1.1 CONCEPTO TÉCNICO No.	**CT-7152**
1.2 ÁREA:	Análisis y Mitigación de Riesgos
1.3 COORDINACIÓN:	Estudios y Conceptos Técnicos
1.4 REFERENCIA CRUZADA RADICADO FOPAE:	2013ER22688
1.5 RESPUESTA OFICIAL No.	RO-67196

2.1 SOLICITANTE:	Curaduría Urbana No 2
2.2 PROYECTO:	"Vivienda Multifamiliar"
2.3 LOCALIDAD:	4. San Cristóbal
2.4 UPZ:	32. San Blas
2.5 BARRIO O SECTOR CATASTRAL:	Barrio Santa Inés
2.6 DIRECCIÓN:	Carrera 7 Este No 30-46 Sur Int. 8 (*)
2.7 CHIP:	AAA0003EPJH (**)
2.8 MANZANA CATASTRAL:	57
2.9 PREDIO CATASTRAL:	19
2.10 ÁREA (Ha):	0.0136 (**)
2.11 FECHA DE VISITA: **FECHA DE EMISIÓN:**	Diciembre 17 de 2013 Enero 09 de 2014

Figura 1. *Localización general del proyecto ubicado en la Carrera 7 Este No 30-46 Sur Int. 8, barrio Santa Inés de la Localidad de San Cristóbal en el Plano Normativo de Amenaza por Remoción en Masa del POT (Decreto 364 de 2013), el cual se encuentra en amenaza MEDIA.*

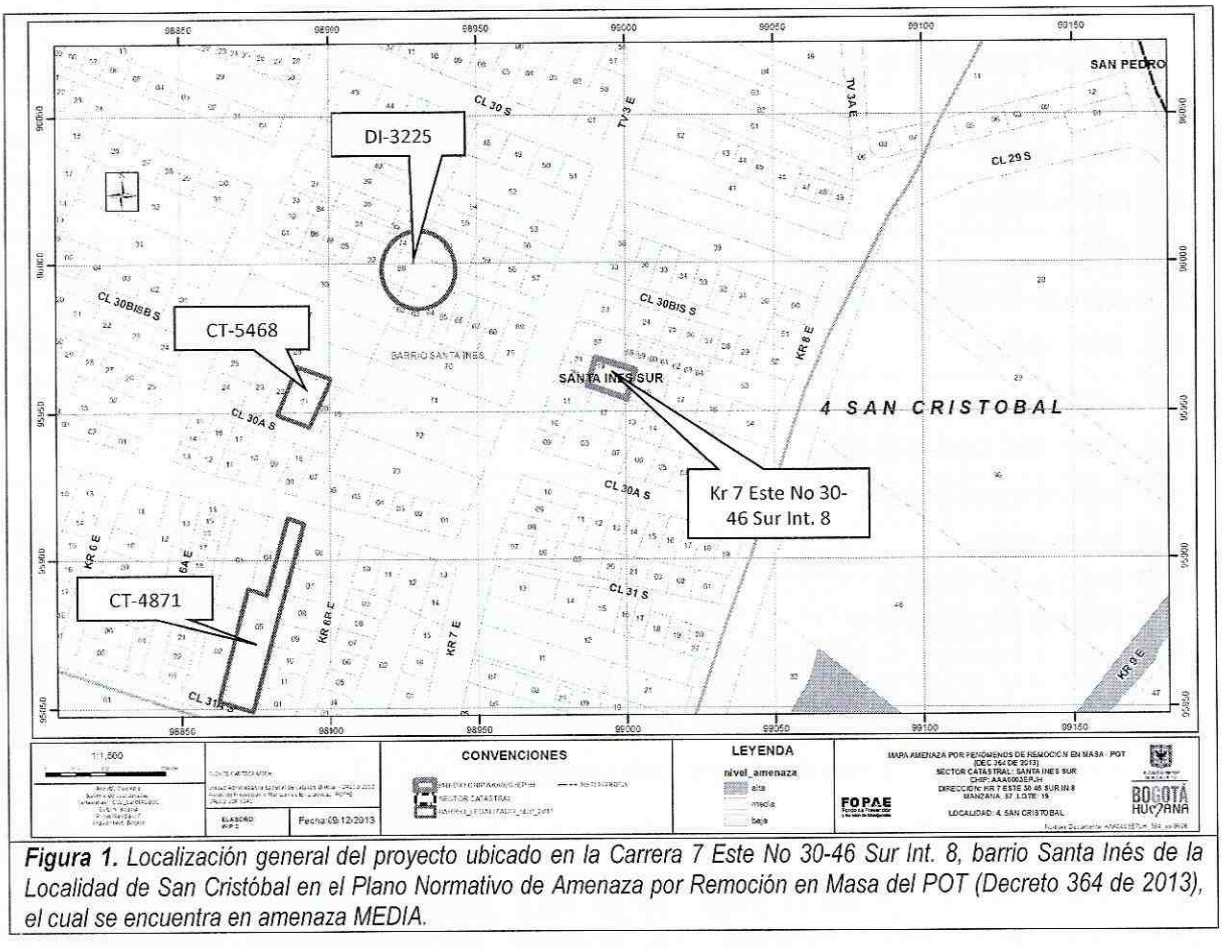
Conforme con el plano normativo de "Amenaza por Remoción en Masa" del Plan de Ordenamiento Territorial de Bogotá - POT, el sector del proyecto ubicado en la Carrera 7 Este No 30-46 Sur Int. 8 de la Localidad de San Cristóbal, se encuentra en una zona de AMENAZA MEDIA por procesos de remoción en masa (Figura 1).

Fotografía No. 1. En el predio objeto de consulta se encuentra construida una edificación de un (1) piso construida en mampostería simple.

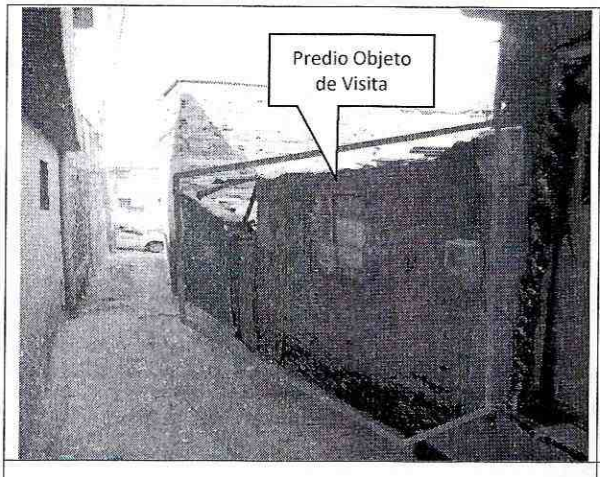
En el momento de la visita técnica al predio objeto del presente concepto técnico, se encontró construida una edificación de un (1) piso construida en sistema estructural tipo mampostería simple. En el predio no se observaron evidencias de afectación por procesos de remoción en masa de carácter local en su interior, ni de carácter general en la ladera o zonas aledañas al predio evaluado (Fotografías No 1 y 2).
